ANTWOORDNOTA

ONDERWERP Voorontwerp Bestemmingsplan Borsels Buiten, 150 kV Ellewoutsdijk, 2017	DATUM 12-09-2017
STATUS Antwoordnota

Figuur 1. Magnetische veldsterkte in relatie tot de afstand van het hart van de lijn (380kV)
(bron: http://www.rivm.nl/Onderwerpen/H/Hoogspanningslijnen/Magnetische_velden)

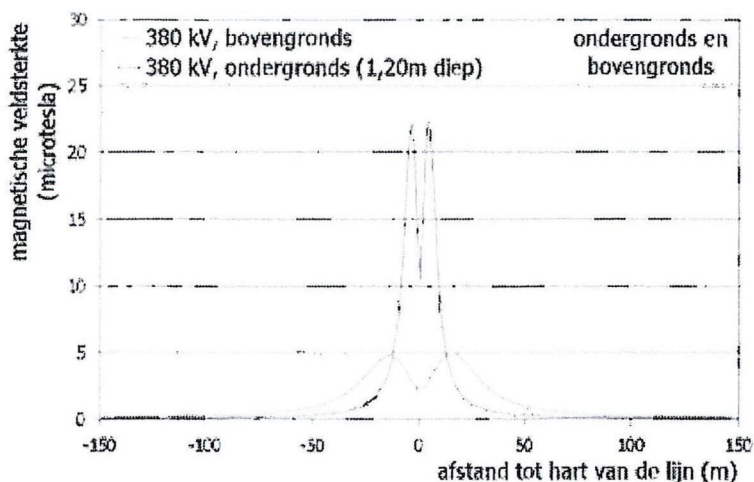
Het VROM beleidsadvies is van toepassing op bovengrondse hoogspanningslijnen en grotendeels gebaseerd op onderzoek naar het verhoogde voorkomen van kinderleukemie in nabijheid deze bovengrondse lijnen. Het is nog niet bekend of de associatie met leukemie veroorzaakt wordt door het magnetische veld (hoger dan 0,4 μT) of door andere, nog onbekende, factoren die samenhangen met de aanwezigheid van bovengrondse hoogspanningslijnen. Onderzoek naar gezondheidseffecten van ondergrondse hoogspanningslijnen is beperkt, maar het is bekend dat ook deze ondergrondse lijnen een magnetisch veld veroorzaken. Bij ondergrondse hoogspanningslijnen is het magnetische veld op 1 meter hoogte boven de grond zelfs hoger dan het magnetische veld op dezelfde hoogte onder een bovengrondse hoogspanningslijn. De zone waar het magnetische veld sterker is dan 0,4 μT is boven een ondergrondse kabel, is wel smaller dan onder een vergelijkbare bovengrondse hoogspanningslijn (zie figuur 1, 380kV).

Er bestaat er onzekerheid over de rol die magnetische velden spelen in relatie tot verhoogde leukemie onder kinderen in nabijheid van bovengrondse hoogspanningslijnen. Gezien deze onzekerheid en de ernst van het eventuele effect, adviseert de GGD om uit voorzorg langdurig verblijf van kinderen (0-15 jaar) in een magnetisch veld hoger dan 0,4 μT te vermijden. Dit advies is in lijn met het VROM beleidsadvies, maar richt zich op alle bronnen van magnetische velden die samenhangen met het elektriciteitsnetwerk, waaronder ook ondergrondse hoogspanningslijnen. Vanuit de GGD Zeeland willen wij dan ook adviseren om de 0,4 μT zone van deze 150 kV-kabelverbinding expliciet mee te nemen bij het bepalen van het tracé van de kabel en deze zone niet te laten overlappen met bestaande gevoelige locaties.
